Vorlagennummer: FB 68/0165/WP18
Öffentlichkeitsstatus: öffentlich
Datum: 10.03.2025

RS4 Radschnellweg Euregio: Veröffentlichung der Dokumentation zur frühen Öffentlichkeitsbeteiligung und Ergebnis der in der Voruntersuchung gewählten Linie

Vorlageart: Entscheidungsvorlage
Federführende Dienststelle: FB 68 - Mobilität und Verkehr
Beteiligte Dienststellen:
Verfasst von: DEZ III, FB 68/200

7) Führung über Soers

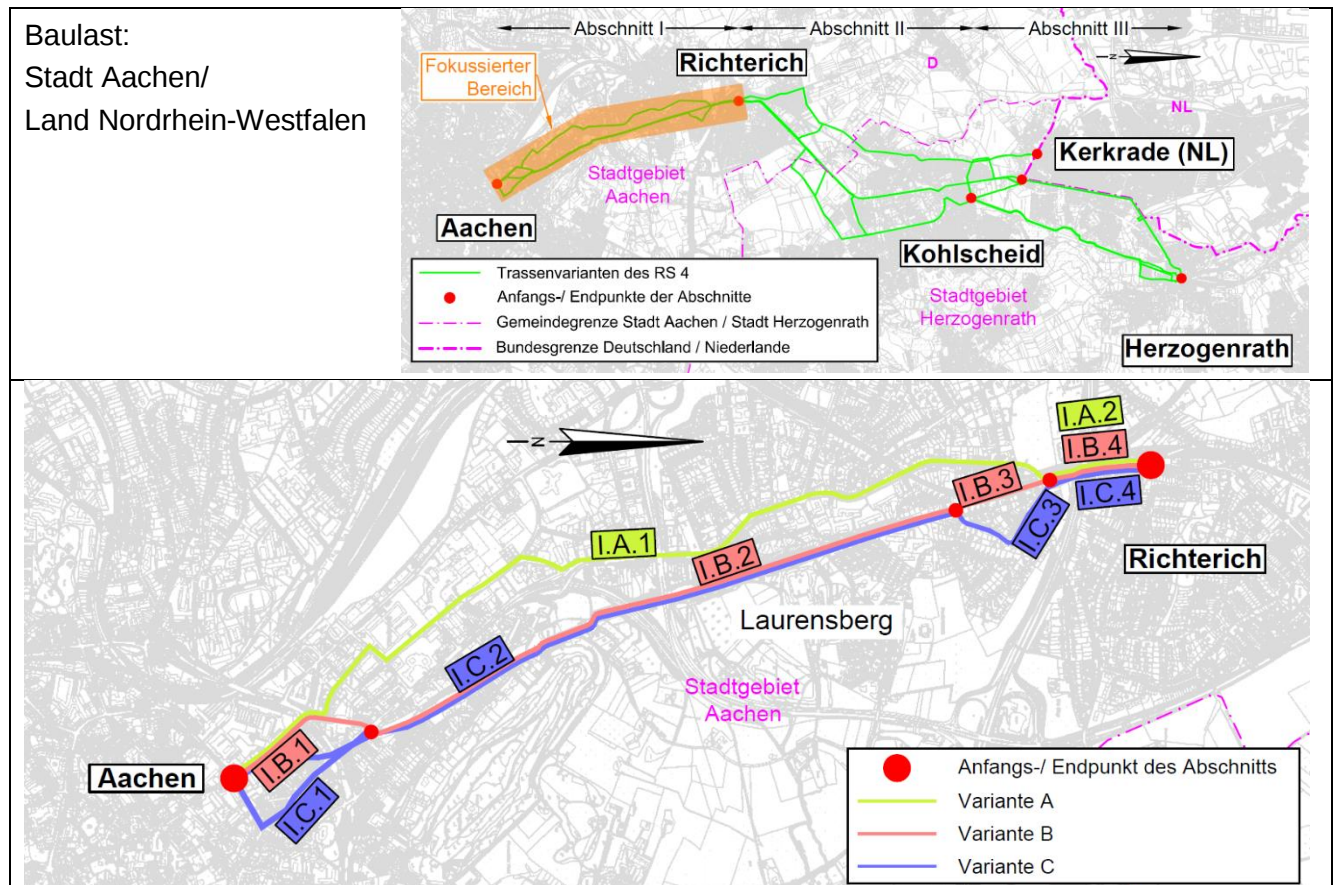
Eine Streckenführung über die Soers wäre deutlich weniger aufwendig (Tivoli, Luhrweg, Aachener Pfad und Dornkaulstraße)

Auf dem Weg durch die Soers würden weder Laurensberg noch Richterich angebunden. Es gibt zudem starke Steigungen, die nicht den Kriterien für Radschnellverbindungen entsprechen.

5) Kosten Abriss Lauben

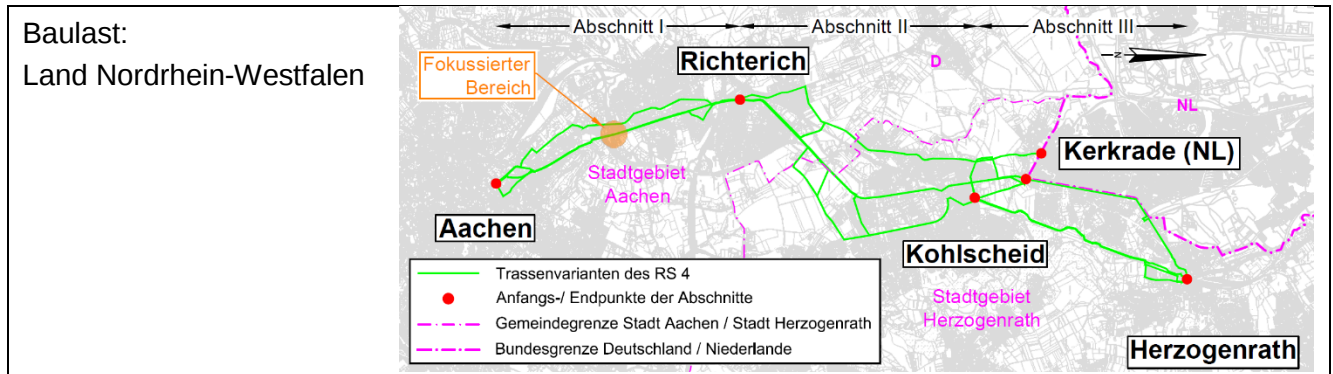
Es wurde von höheren Kosten gesprochen, die bei Führung des Weges außerhalb der Anlage anfallen. Allerdings sollten auch die Kosten für den Abriss der Lauben und die Entsorgung der Asbest-Dächer nicht unterschätzt werden.

Die Kosten für den Abriss der Lauben einschließlich Entsorgung wurden aufgrund von Erfahrungswerten berücksichtigt.

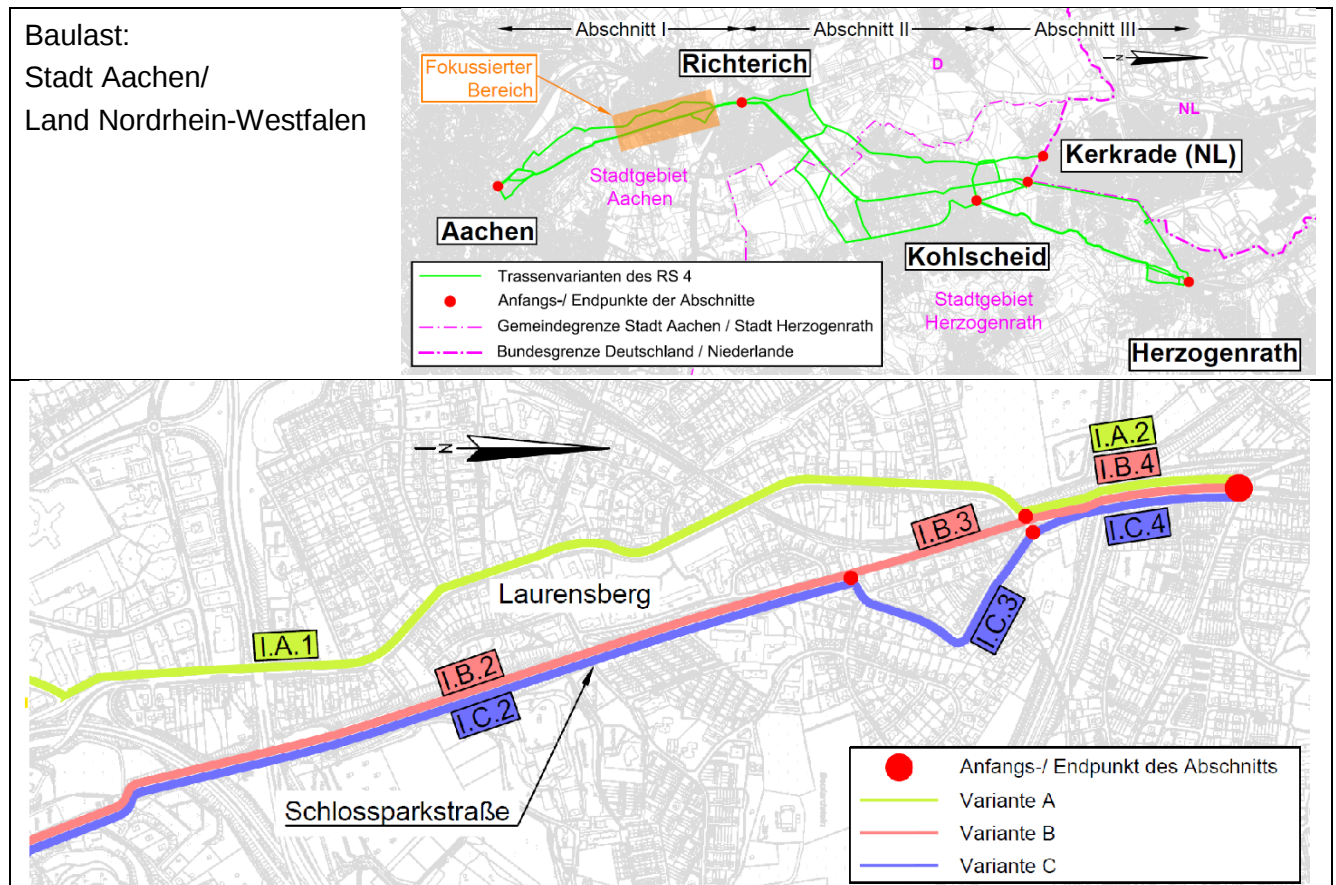
Die CO₂-Bilanz des RS4 werde durch den Bau der Brücke, für den 250.000 Tonnen Stahlbeton benötigt würden, negativ ausfallen.

Die Menge an Stahlbeton oder Stahlbeton und Stahl ist sehr stark abhängig von der Konstruktionsart, die erst in der nachfolgenden Planungsphase festgelegt wird. Die in mehreren Anmerkungen der Bürgerschaft genannte Größenordnung ist mit 250.000 Tonnen deutlich zu hoch angegeben, mindestens um den Faktor 20, eher 25 (bedeutet: maximal 10.000 Tonnen, bei einer Verbundlösung Stahl / Stahlbeton nochmals erheblich weniger).

In der Machbarkeitsstudie wurde eine Nutzen-Kosten-Analyse durchgeführt. Darin ist eine grobe Abschätzung in Bezug auf die CO₂-Bilanz des Gesamtprojekts eingeflossen. Diese kommt zu dem Ergebnis, dass der RS4 in der Bilanz (hauptsächlich durch den Umstieg vom Kfz auf das Fahrrad) trotz des Baus mehrerer Brücken eine Reduktion des CO₂-Ausstoßes erzielt. Die Zeit des "Betriebs" des RS4 gleicht also den herstellungsbedingten Ausstoß von CO₂ mehr als aus.

8) Gestaltung der Zugänge

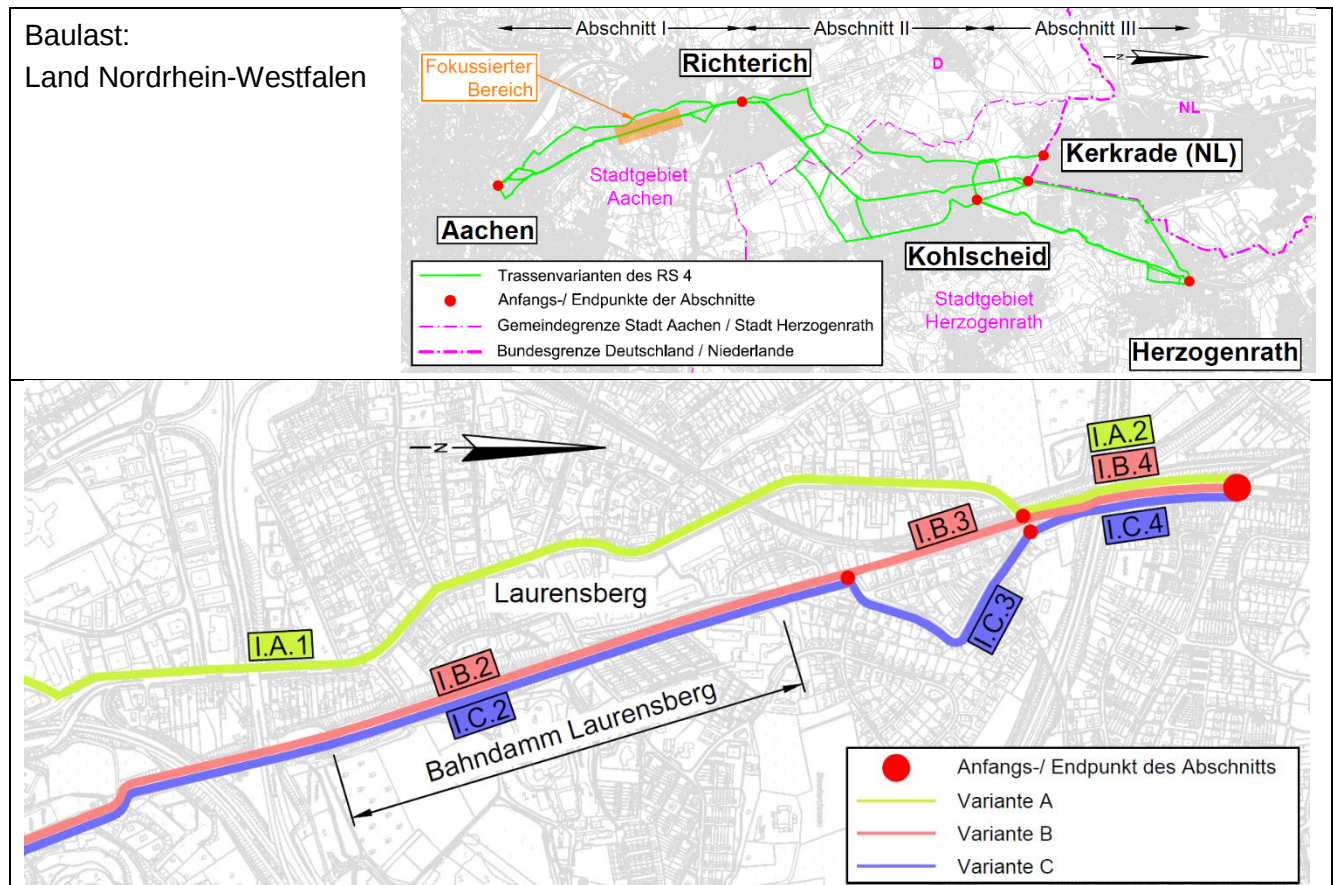
Zugang/ -fahrt zum RS4 an der Schlossparkstraße: gibt es hier bereits Details zu der Ausgestaltung?

In Richtung Richterich wird die vorhandene Straße Tittardsfeld als Rampe zum RS4 fungieren. Für die Fahrtrichtung AC-Innenstadt ist ein Ausbau des vorhandenen Fußwegs von der Schlossparkstraße auf den Bahndamm geplant. Die detailliertere Planung erfolgt ab der nächsten Planungsstufe nach Festlegung der Linie.

13) Anbindungen

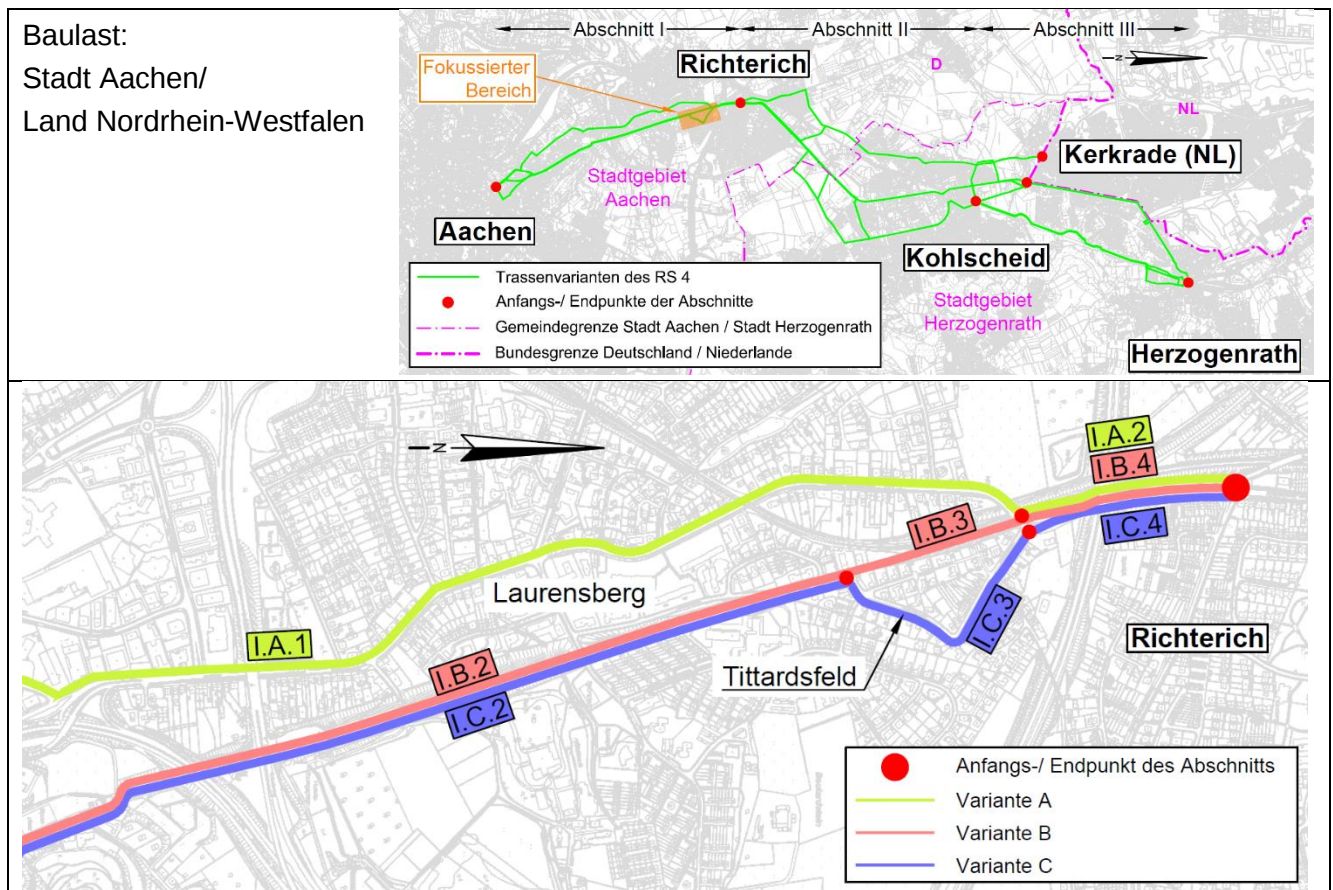
Wird es Anbindungen von der Schloss-Rahe-Straße und der Schlossparkstraße geben und wie sehen diese aus?

In Richtung Richterich wird die vorhandene Straße Tittardsfeld als Rampe zum RS4 fungieren. Für die Fahrtrichtung AC-Stadt ist ein Ausbau des vorhandenen Fußwegs von der Schlossparkstraße auf den Bahndamm geplant. Die detailliertere Planung erfolgt ab der nächsten Planungsstufe nach Festlegung der Linie.

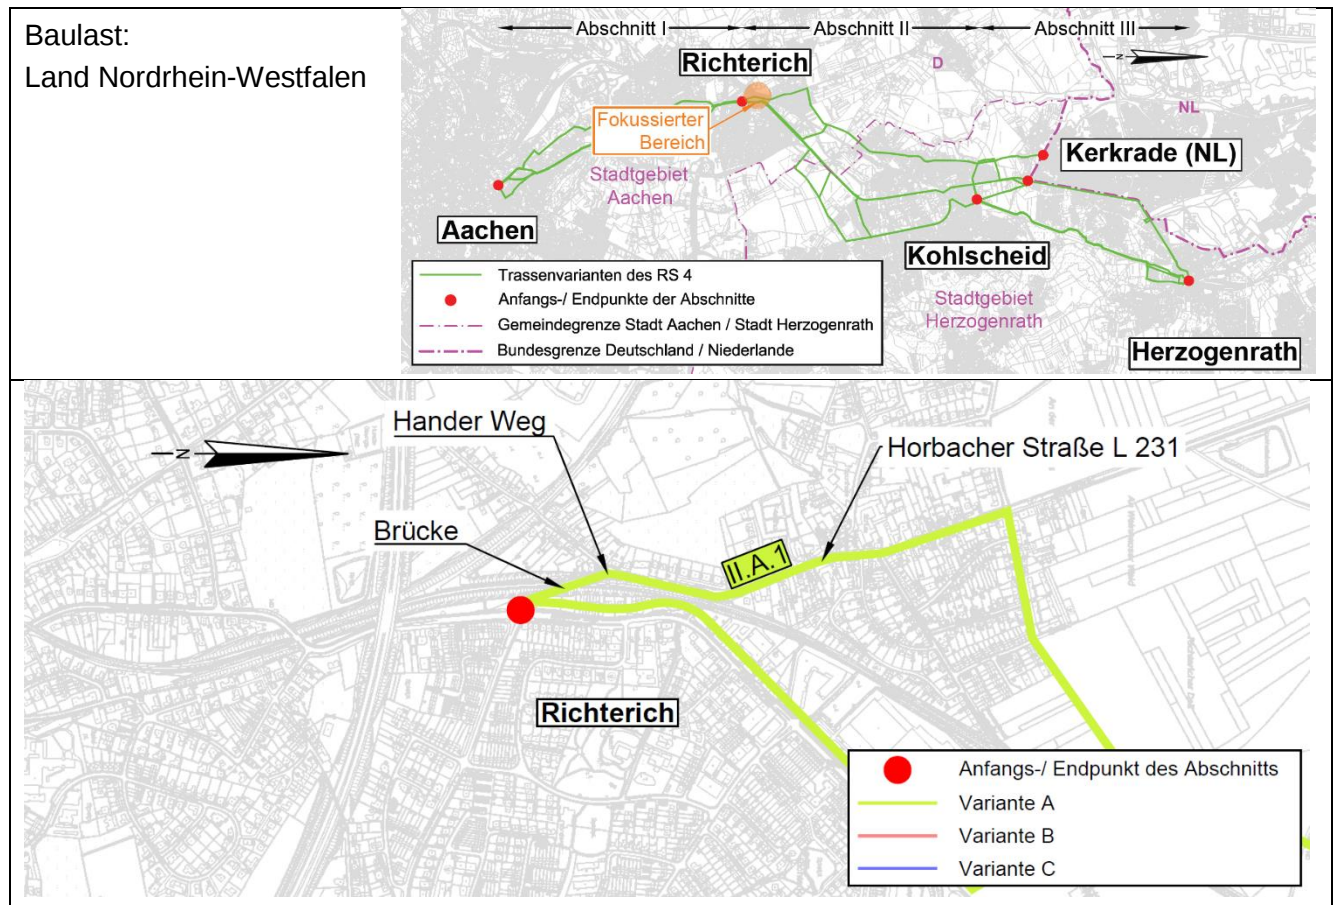
- Untervariante Ri.II (Führung von BAB A 4 bis Bezirksamt AC-Richterich mit Führung unter DB-Brücke Horbacher Straße entlang der Eisenbahngleise) soll ernsthaft aufgegriffen werden, unüberwindliche technische und rechtliche Probleme werden nicht gesehen
- Alternativvorschlag zu I.C.4: ab BW 1-06 (Brücke Haus Linde) in Richtung Nord unten parallel zur Bahn bleiben und hinter Bezirksamt wieder auf die Vorzugsvariante einschwenken. Dies führt zu einer Entlastung der Roermonder Straße
- Als Hauptargument gegen Untervariante Ri.II werden nur die hohen Kosten angesehen, die jedoch als vertretbar empfunden werden
- Ablehnung von Variante Ri.I wegen fehlendem Nutzen für Radverkehr und hohen Eingriffen
- Ablehnung der Variante Ri. II wegen baulichem Aufwand und Umwegen

Die Untervariante Ri.II wurde sehr ausführlich und ernsthaft untersucht und mit zwei anderen Untervarianten („I.C – II.C“ und „Ri.I“) verglichen. Der Vergleich ist Bestandteil der im Zuge der frühen Öffentlichkeitsbeteiligung zur Verfügung gestellten Unterlagen (Erläuterungsbericht zur Voruntersuchung, Unterlage 1 Anhang 4; Lagepläne Unterlage 5 Blätter 1.3 bis 1.5; Umweltfachliche Untersuchungen Unterlage 19.2.2).

2) Gehweg Horbacher Straße

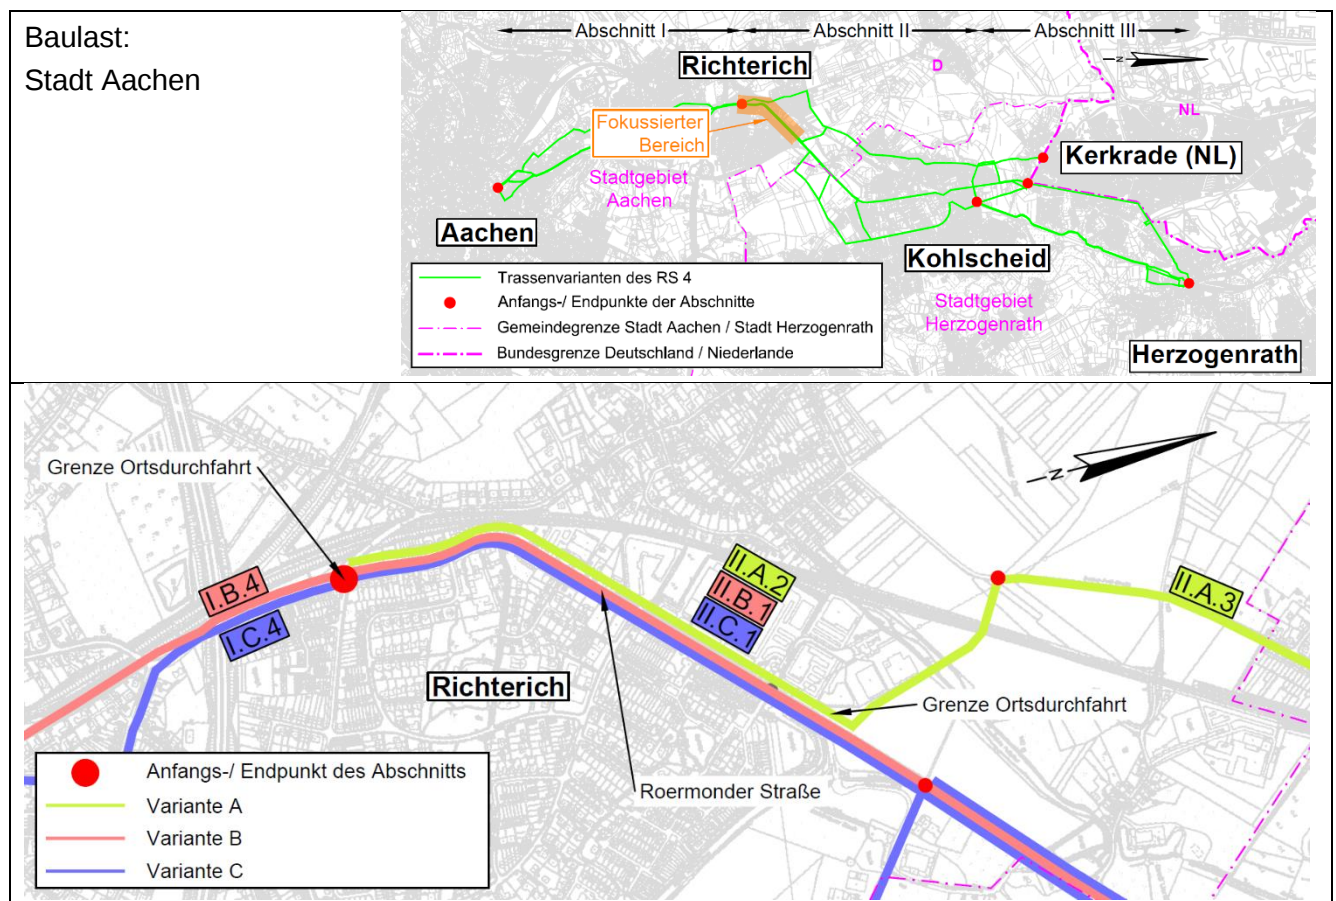
Kann der Gehweg entlang der Horbacher Straße über den Hander Weg aufgepflastert werden? Die derzeitige Vorplanung scheint dies nicht vorzusehen. Ggf. bietet sich im Rahmen des Ersatzbrückenbaus jedoch eine günstige Gelegenheit, diese Einmündung für den Fußverkehr aufzuwerten.

Im Rahmen der weiteren Planung wird geprüft, ob eine solche Gehwegüberfahrt an dieser Stelle möglich und sinnvoll ist. Wenn die Linie des RS4 nicht über die Horbacher Straße festgelegt wird, wird die Frage an die für die Radvorrangroute Richterich – Locht zuständige Planung weitergegeben.

2) Haus-Heyden-Straße

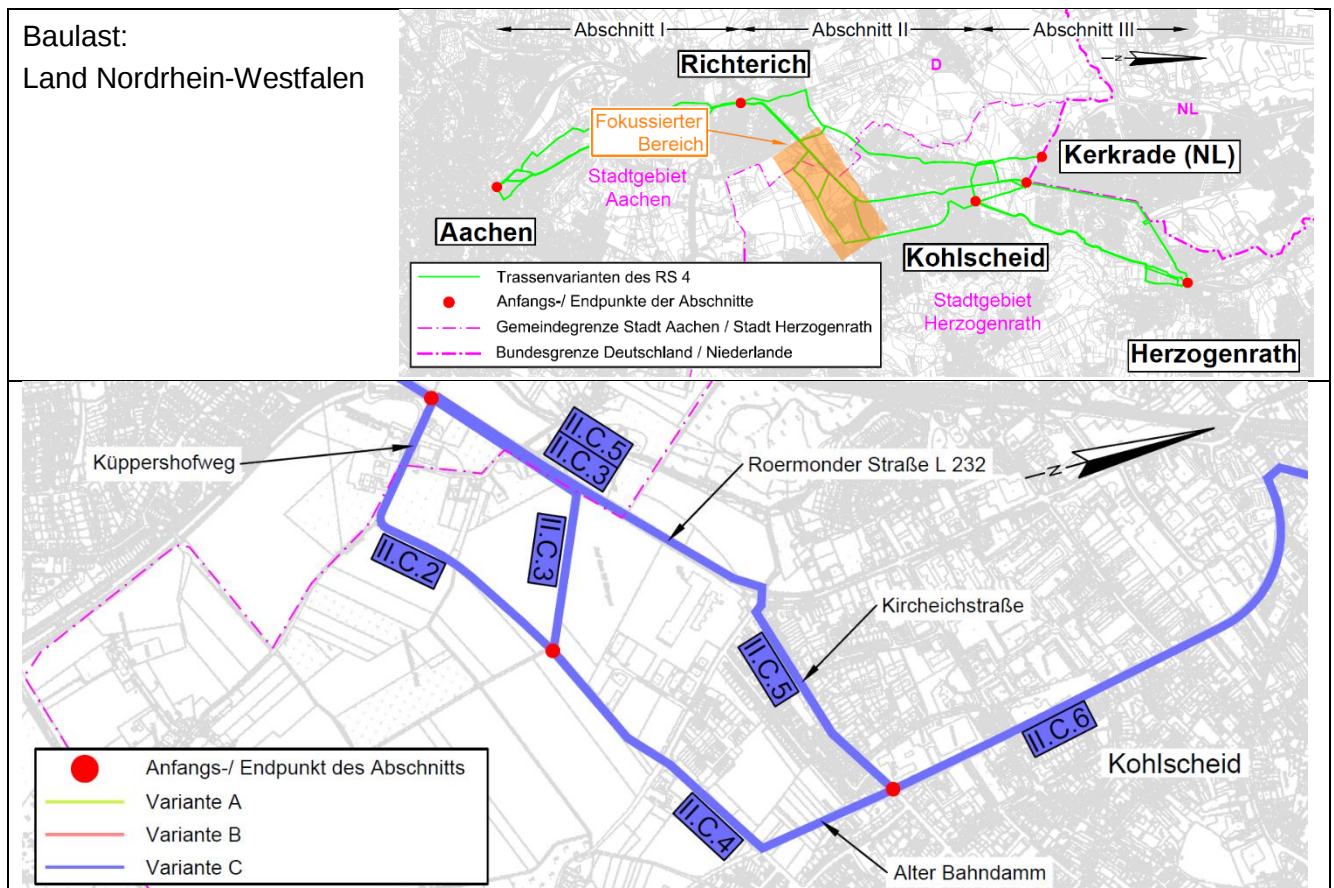
Die Haus-Heyden-Straße (Variante II.A). ist ein vielgenutzter Schul- und Spazierweg Die gefahrlose Benutzung durch Schulkinder und zu Fuß Gehende soll berücksichtigt werden.

Bei der Planung werden die Belange aller Verkehrsteilnehmenden berücksichtigt. In den weiteren Planungs- und Umsetzungsstufen werden Sicherheitsaudits durchgeführt, um eine bestmögliche Verkehrssicherheit für alle zu gewährleisten.

2) Kreisverkehre Kaiserstr. + Weststraße

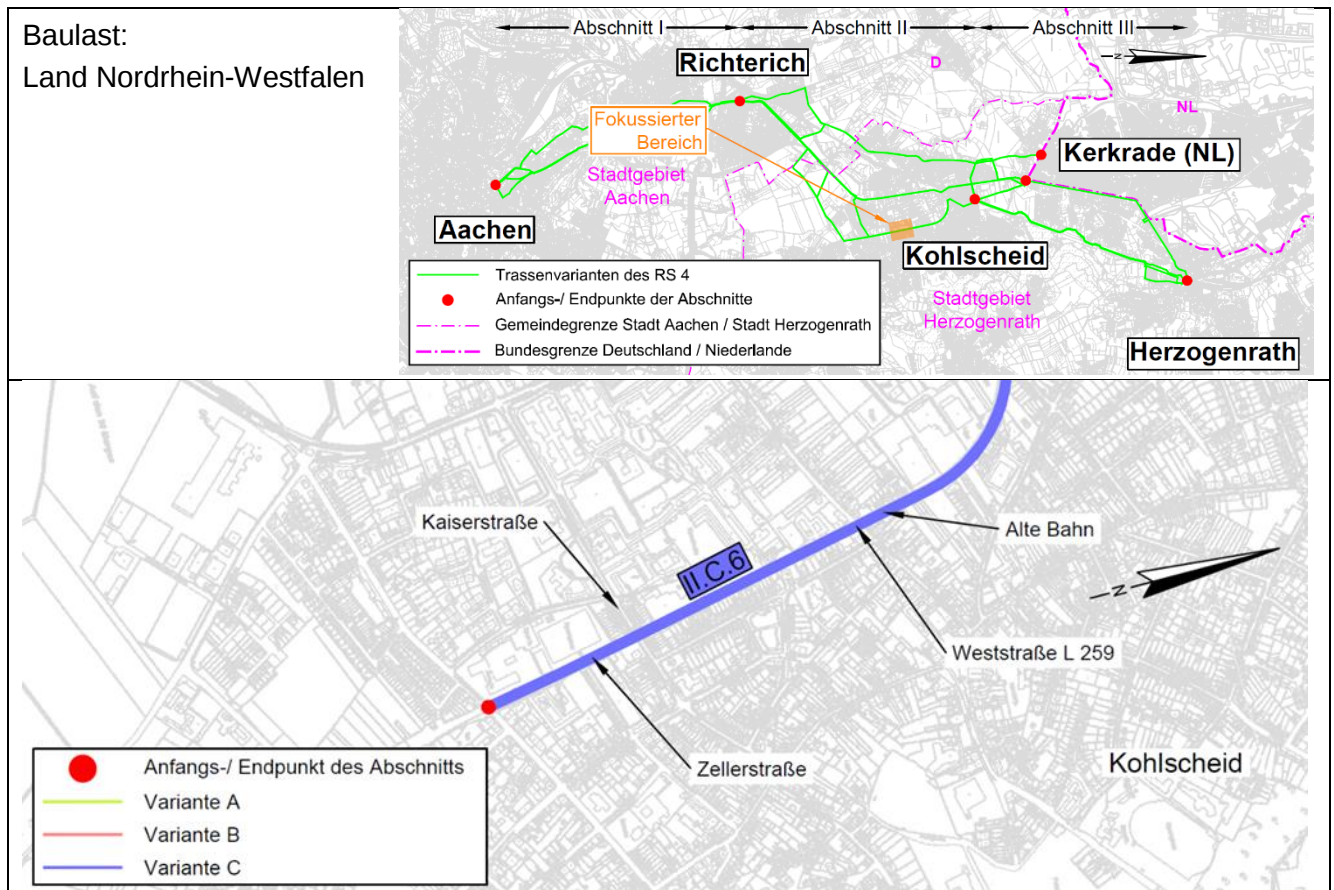
Radverkehrsführung soll nicht vor Kreisverkehr enden, sondern mit Markierung im Kreisverkehr weitergeführt werden.

Bei der Umsetzung der Maßnahmen werden die jeweils gültigen Regelwerke beachtet. Es wird darauf hingewiesen, dass Radverkehrsführungen auf der Fahrbahn (Radschutzstreifen oder Radfahrstreifen) aus Sicherheitsgründen für den Radverkehr niemals auf der Kreisfahrbahn geführt werden.
